INSTALLATIONS ÉLECTRIQUES À BASSE TENSION ET À TRÈS BASSE TENSION (Livre 1 – AR 08/09/2019)

Adresse du contrôle: Rue Vital Françoisse 113 boîte 16/4 lot ETAGE 16, 6001 MARCINELLE
Code EAN installation: /
Tarif compteur(s): Jour Cabine HT privée: Non
Numéro compteur(s): 5569814 GRD: ORES
Index compteur(s): 59273 Type de locaux: Appartement
Type d'installation: Unité d'habitation

Type de contrôle: Visite de contrôle vente ancienne installation domestique (8.4.2)
Date de réalisation: Avant le 01/10/1981 Après le 01/10/1981 et avant le 01/06/2020 Après le 01/06/2020
Notes: Voir rubrique "CONSTATATIONS - Remarques"
Dérogations (Partie 8): Appliquées
Réinspection au rapport: /

Plan de position simplifié ou photo/schéma de l'installation (électrique):

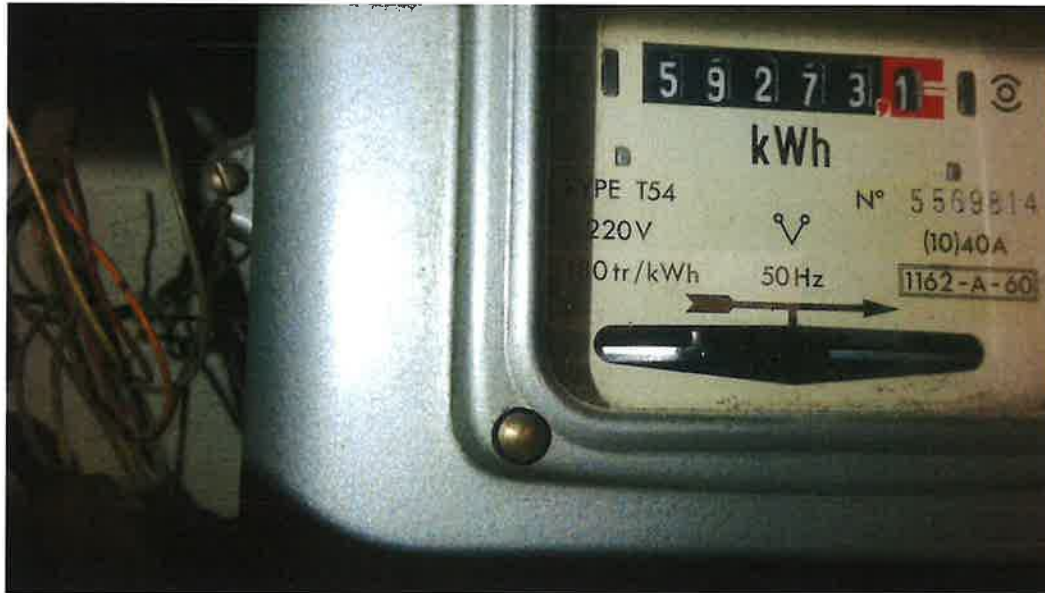
0.02. - Les parties de l'installation électrique, pertinentes pour l'évaluation finale du contrôle, ne sont pas toutes accessibles au moment du contrôle. La conformité de ces parties ne peut pas être vérifiée. Lors d'une nouvelle visite, ces parties doivent être rendues accessibles.

Explication: Appartement très encombré le jour du contrôle (voir photos)
